耒阳市东湖圩镇金枣坪建筑石料用灰岩矿为续采矿山，2016年6月24日由耒阳市国土资源局颁发采矿许可证，证号 C4310222016067130142324，矿山原范围由4个拐点组成，面积0.0138km²，开采标高+350m~+310m，生产规模为10.0万 t/年，有效期:2015年12月31日至2020年9月30日，采矿权人为耒阳市东湖圩乡枣子村采石场。2017年湖南省煤田地质局第一勘探队对新采矿范围进行核查，并出具核查报告，2018年耒阳市国土局出县采矿权预审意见书(耒国土资采预审〔2018〕127号)，同意将面积调整为0.0301km²，开采标高调整为+380m~+295m。2021年衡阳市自然资源和规划局颁发了采矿许可证，证号 XC4304812011017130104397，生产规模为30.0万 t/年，有效期:2020年9月30日至2024年9月30日。2022年2月矿山委托湖南联盛勘察设计有限公司编制了《耒阳市东湖圩乡枣子村采石场露天开采扩建工程初步设计、安全设施设计》该设计通过了专家审查并获得了属地应急局批复，因耒阳市环保政策原因未能按期进行基建，矿山停产至今。

为合理开发矿山资源，保障矿山开采作业安全，根据《建设项目安全设施“三同时”监督管理办法》、《矿山安全法》、《矿山安全法实施条例》、《安全生产许可证条例》、《非煤矿山企业安全生产许可证实行办法》等法律、法规，需对耒阳市东湖圩镇金枣坪建筑石料用灰岩矿的开拓运输、防排水、采矿工艺等系统重新进行整体规划和设计，为此，矿山特委托国兴同盛工程设计有限公司编制了《耒阳市东湖圩镇金枣坪建筑石料用灰岩矿露天开采改扩建工程初步设计》。

（代可研）所涉及的矿山项目，运用预先危险性分析法、安全检查表法、类比分析法等方法，分别对该项目中可能存在的主要危险、有害因素进行安全预评价工作，并针对设计不完善之处提出改进性建议，按照《国家安全监管总局关于印发金属非金属矿山建设项目安全评价报告编写提纲的通知》（安监总管一〔2016〕49号），最后编制了《耒阳市东湖圩镇金枣坪建筑石料用灰岩矿露天开采改扩建工程安全预评价报告》。

湖南良泽安全科技有限公司

插图卫星云图 外部红线为 300 范围线

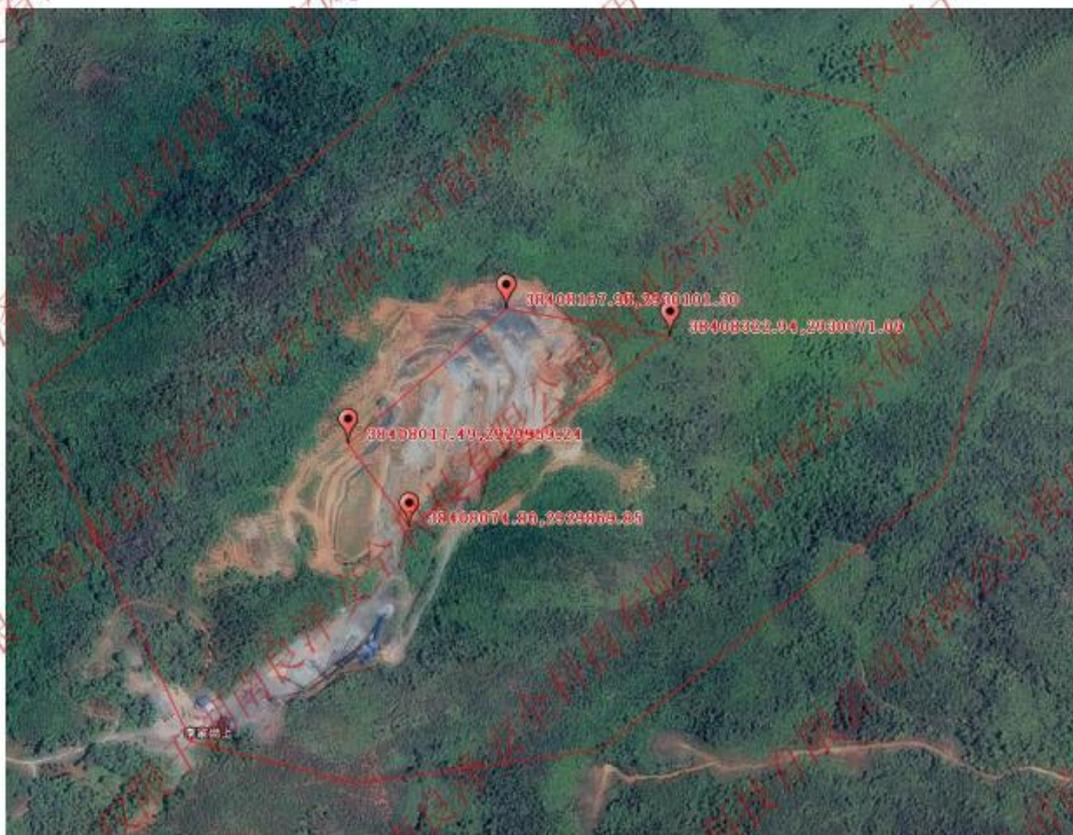
进一步完善矿山周边环境的介绍，明确爆破警戒范围内建构筑物数量及结构形式，并提出具体的安全处理措施。
